改善箇所説明図

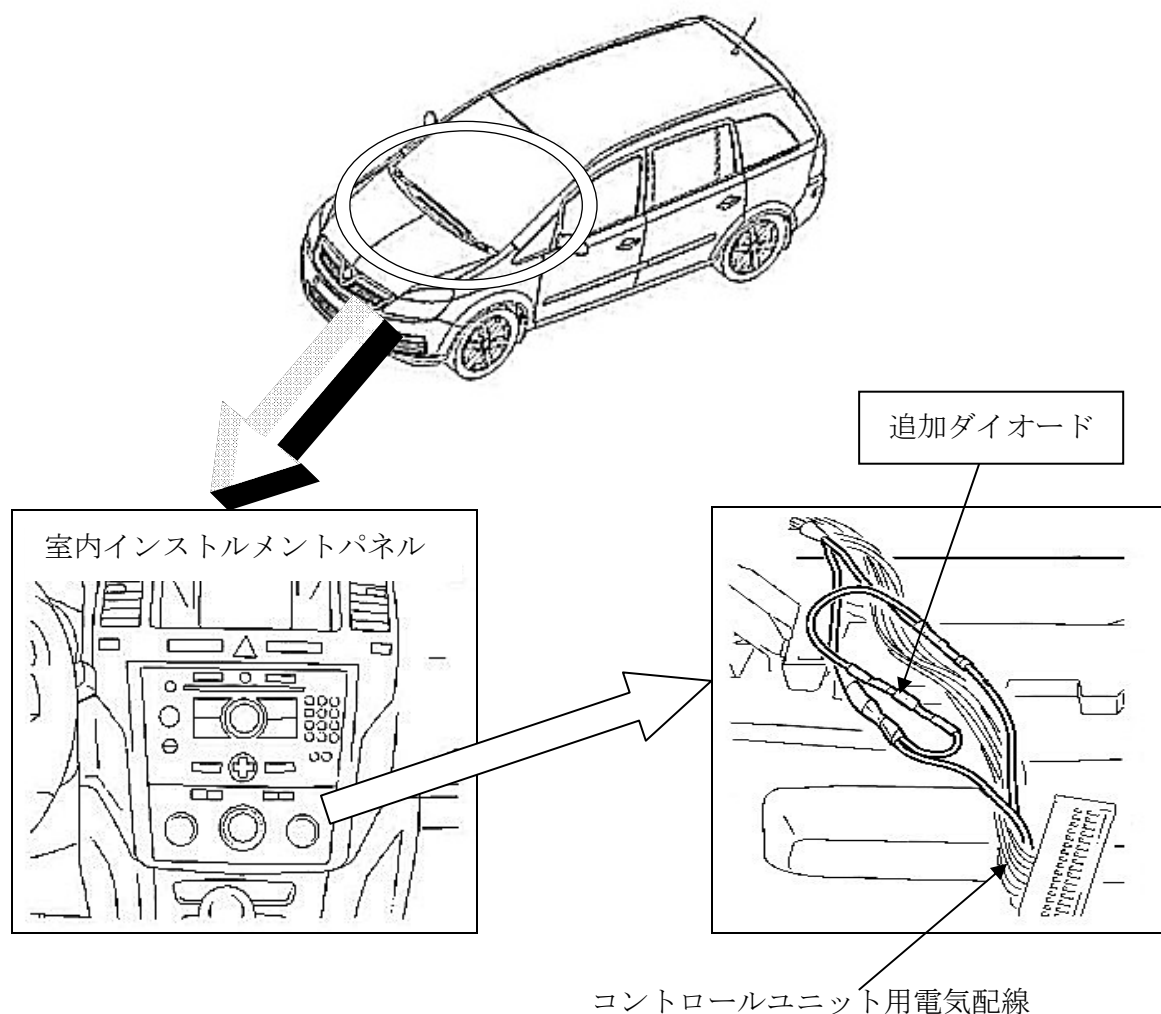
エアコン制御用コントロールユニットの制御回路が不適切なため、エアコンのブロアモータを断続する際に発生する逆起電力により当該ユニットが破損することがある。そのため、室内ファンが作動せず、デフロスタの機能が損なわれるおそれがある。

全車両、当該制御回路に対策用ダイオードを取り付ける。

識別方法：左ストラットタワーに黄色ペイントを塗布
